これまでの委員からの質問への回答
(第5回分科会実施後の後藤委員による
質問(2022年9月21日)への回答)
【第4回分科会資料 資料4に対する質問】

2022年11月7日

スタッド詳細図

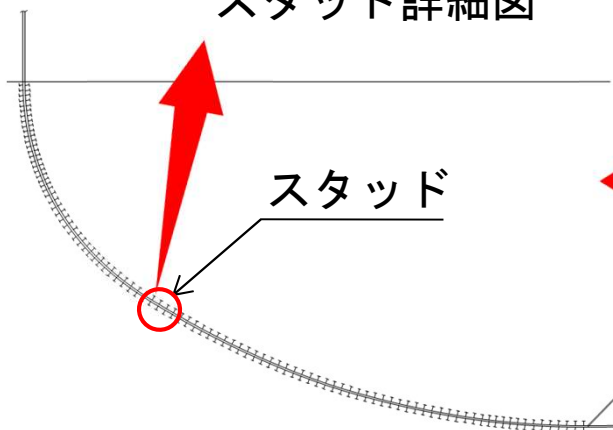
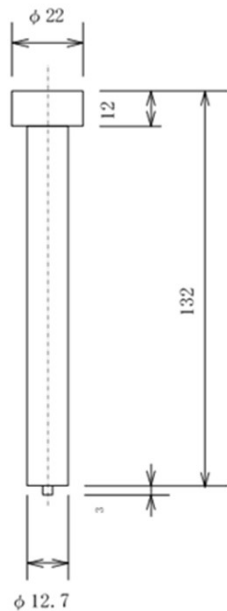
追4-8 (質問3)	<p>p. 20～21で、格納容器のコンクリート埋設部に「スタッド」とありますが、スタッド詳細な配置や寸法を示していただきたい。この部分は、最も検査が困難な部位なので、丁寧に説明が欲しい。フラットな面よりも、溶接されたスタッドの付根は相対的に劣化し易いと考えます。推測や傾向分析ではなく、健全であるとの直接的なデータを示してほしい。このスタッドは、格納容器底部の埋め込み部鋼板を周囲のコンクリートに定着させる役割を果たすもので、これがないと鋼板とコンクリートの間で鋼板と平行な荷重を支えられなくなる。なお、改めて述べるまでもなく、格納容器のバウンダリーの健全性は、どこか一ヶ所が漏れるだけで、失われる。大きな穴があげば、漏えい率試験で分かるが、鋼板そのものの健全性を確認することとは、明らかに違う。本来は、鋼板自体の健全性と、漏えい率試験の両方で健全性を確認すべきものとする。</p>
回答	次頁以降に示す。

○スタッドの配置、寸法について

スタッド本数
1号：67,539本
2号：75,842本

建設時において、スタッド溶接部については以下のとおり品質管理を行っており、本溶接施工前に実施する試験溶接スタッドの試験検査にて合格した溶接条件で本溶接を実施していることから、建設時におけるスタッドの付根部は健全であると考えている。その後、当該部には、コンクリート打設を行っていることから、スタッドの取付状態に変化はないと考えられる。また、スタッドの材質は炭素鋼であるが、コンクリート埋設部は、コンクリート内の水酸化カルシウムにより強アルカリ環境を形成しており、仮に塗装が不完全だったとしても鉄表面は不動態化しているため、腐食速度としては小さい環境にあると考えられる。
